横尾地区公園リニューアル 第8号 ワークショップNEWS

令和6年 10月発行

令和7年度に工事に着手する築廻・滑石3丁目中の公園について話し合いました！

築廻公園

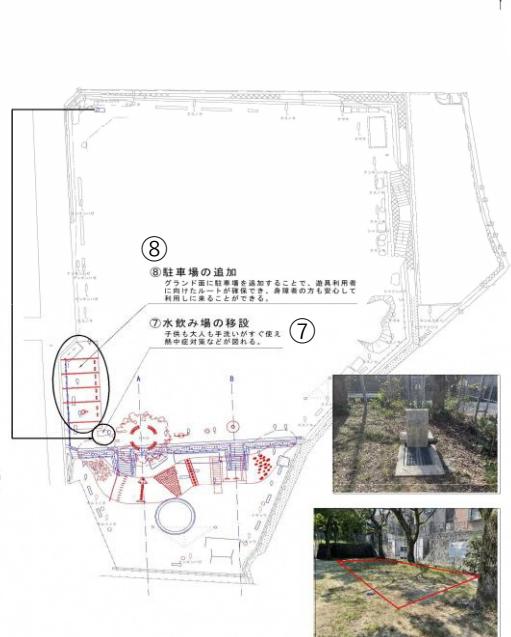
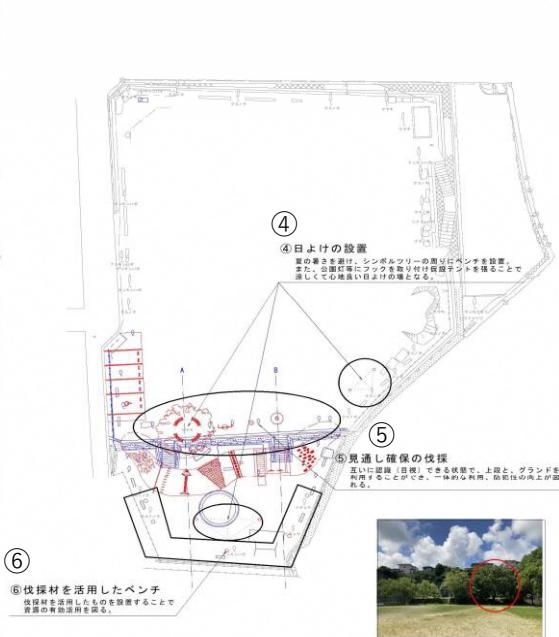
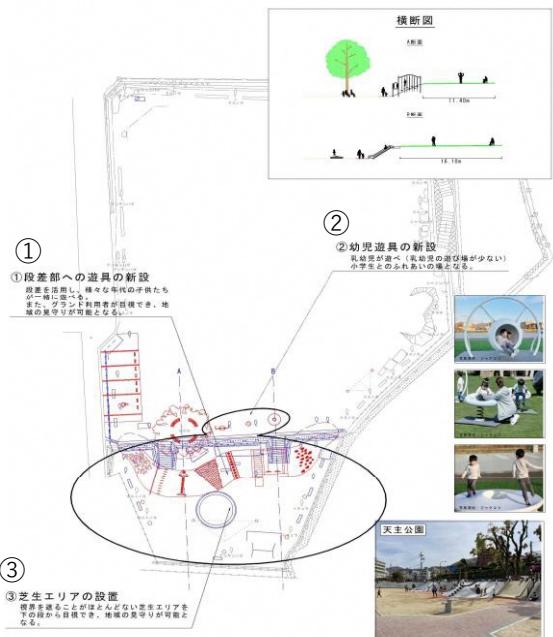
見通しが良い、子供が楽しく使えそう	見晴らしが良い	子供たちが喜びそう	滑り台はあった方が良い	スロープの遊具は小さい子供でも遊びやすい	滑り台は夏暑くて滑れない時もある。他の遊具は？
斜面を活用した遊具はとも良い	子供たちが集まりそう	天主公園のようにスロープをつけるのはとも良い	天主公園のように遊ばすそう	子供連れで遊びに行くとき駐車場があるのが良い	階段で上れるようにとスロープがあれば車椅子にも優しい

各公園の目的を住民に周知するためにピクトグラムを全公園に設置すべき	便所回りなどの車列が大変	公園利用者以外の駐車がなくならない対応が必要
トイレは上段・下段にしているのでは？	グラウンドの雑草を除去して欲しい

弱者のための駐車場の設置は良いと思う	ベビーカーや車椅子の人の利用を考えると賛成	子供連れ以外が利用するおそれがあるため、使用目的を明示する	上・下の駐車場の管理はどう対応する？	下の駐車場の〇〇をなくしてほしい	駐車場の出入りの形状が狭い
車椅子の方も利用しやすくなる	地域住民の方々には了解を得るべき	壁は作るか？水飲み場も近く、子供が入らないか心配	トイレの近くに追加してほしい	車と人の動線をきちんと分けてほしい	駐車場の管理はどうする？停めっぱなし
幼児エリアが出来るため、車で行けるとありがたい	抜け道になっていて、車の交通量が多い。安全対策必須	今の駐車場のフェンスや地面も綺麗になるのか？	既存の駐車場に駐車枠が欲しい	住民が私的に水道やトイレを使っている

幼児遊具は他にないため、充実するとよい	子育て世代にとって有難い	幼児遊具の近くにトイレが欲しい	ベンチは多いほど助かる	お母さんが見守れるベンチ・影の場所が欲しい	幼児遊具の場所は日除け対策は必要なのか
安全性の高い遊具を設置して欲しい	天主公園のように利用者が多いとは思えない	子供を産んで見ただけの十分な数のベンチが欲しい	バスケットコートが欲しい	ブランコもあれば嬉しい

芝生はピクニック・花見等に利用できるのが良い。管理はよく話し合って。	維持管理しやすい人工芝を用いることも考えてほしい	害虫が出ないようにしてほしい（今の公園は蜂がいて遊びにくい）	芝生の雑草は誰が管理しますか？大変です	都会の公園と違い、住宅地では定期的な管理が難しい	芝生の草刈りは大変そう
裸足で遊べたら嬉しい	維持管理が大変	管理が大変そう	子供やお母さん達が座れる場所があれば良い	芝生にするメリットは？	芝生の雑草は根が取る！

最近木の葉型の日除けがあるみたい	熱中症のリスクがあるので、大きな日除けが欲しい	日除け＋ミストシャワーの設備が欲しい	上段のテントが真ん中過ぎる。端の方が良い？	テントはどうなる？
日除けを設置する場所を増やしてほしい	シンボルツリーにイルミネーションが付けられるとよい	常設のテントはどうか？	木の下のベンチは鳥の糞の落下が懸念されるため、透明な板をつけるのは？	公園灯のフックの耐久性が気になる

子供を見守れる位置に十分なベンチと日除け	伐採材のベンチは2年で替わるので替えた方が良い	伐採材のベンチの耐久年数は？	伐採材の利用は最初が良いか、長年持つか心配	伐採材の耐久性が心配
----------------------	-------------------------	----------------	-----------------------	------------

以前から防犯について気がかりだった。伐採は良い！	下から上への繋がりが、交流にも益すると思う	広々とした感じと地形を利用した遊具は良い	伐採した後の日陰対策は大丈夫なのか？
現状、見通しで良いので、賛成	見通しが良いと、防犯が良い	防犯が良いと思う	伐採した後のグリーン風景は？

位置が良い。幼児エリアと離れており、ジャマにならない	場所が良いが、新しい水飲み場にしてほしい	水道は必要だが、飲む部分はいらなくないと思う
水道は必要だが、水飲み場はいらぬのでは	水飲み場の周りはコンクリートやチップ素材が良い

滑石3丁目中の公園

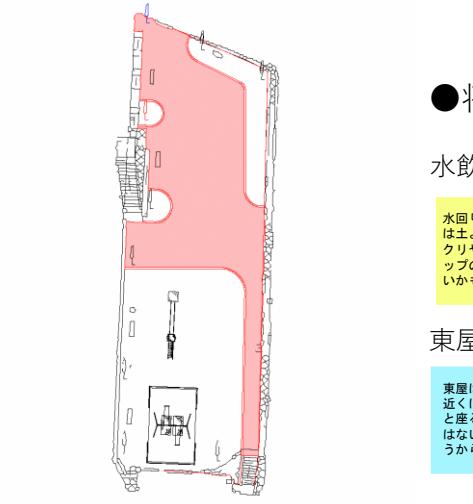
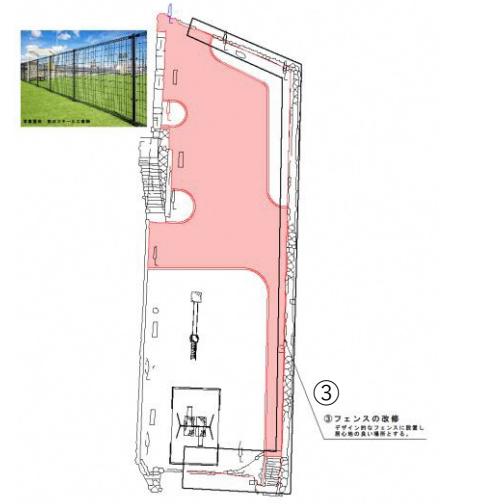
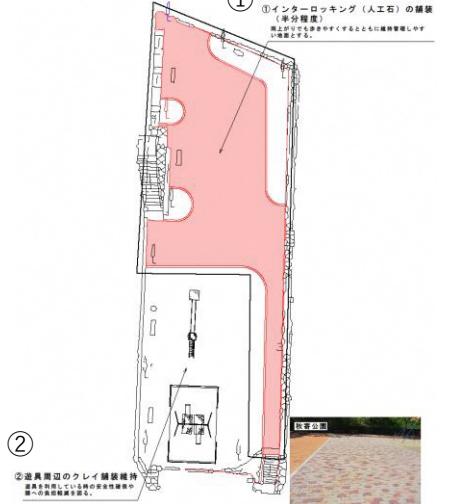
景観が良くなると思う	東屋をつくり、ゆっくりに過ごせるように	全面アンツーカーの方が将来的には良いのでは？	雑草が生えないように作り出して	インターロッキングの耐用年数は？
雨が降り後や草刈り後が歩き辛い。草が生えないのは良い	草刈りメンテナンスがなくなるのでグッド	草刈りの手間が減る	行くまでに階段を上らないといけない？	
草刈りしなくても良いので賛成	歩きやすく草が生えないのが良い	ベンチを配置できるようにしてほしい	硬すぎない舗装があると良い

草が生えにくい舗装の方が良い	遊具の周りは柔らかく、ベンチ下は草が生えないように	熱中症対策は？
----------------	---------------------------	---------

離れていても人の気配を感じられて良い	フェンスの色の配慮で温かい雰囲気になると良い	見た目が良いと居心地が良い	跳めの良いものをしたい	床面等をキレイにすることで利用者が上がるのでは？	裏が住宅地なので了解を得る必要がある	周辺の民家への音の問題の配慮が必要	フェンスの高さはどれくらい？今と同じくらい？	フェンスの改修は図面の上と右のこと？左上のフェンス側が車取りしづらい。	場所が分りにくい
--------------------	------------------------	---------------	-------------	--------------------------	--------------------	-------------------	------------------------	-------------------------------------	----------

水回りの地面は土よりコンクリートやチップの方が良いかも	必要性は低い	近くに築廻公園がある。物は増やさない方がよい。	どのような器具？
-----------------------------	--------	-------------------------	----------

東屋は必要。近くに日陰と座る場所はないと思うから。	日陰は欲しい	散歩のゴールに出来るように。休憩できる場所があると嬉しい。
---------------------------	--------	-------------------------------

狭いのでイメージが湧かない	1周何m？外周を舗装してウォーキングコースにしてほしい	外周何m？
---------------	-----------------------------	-------
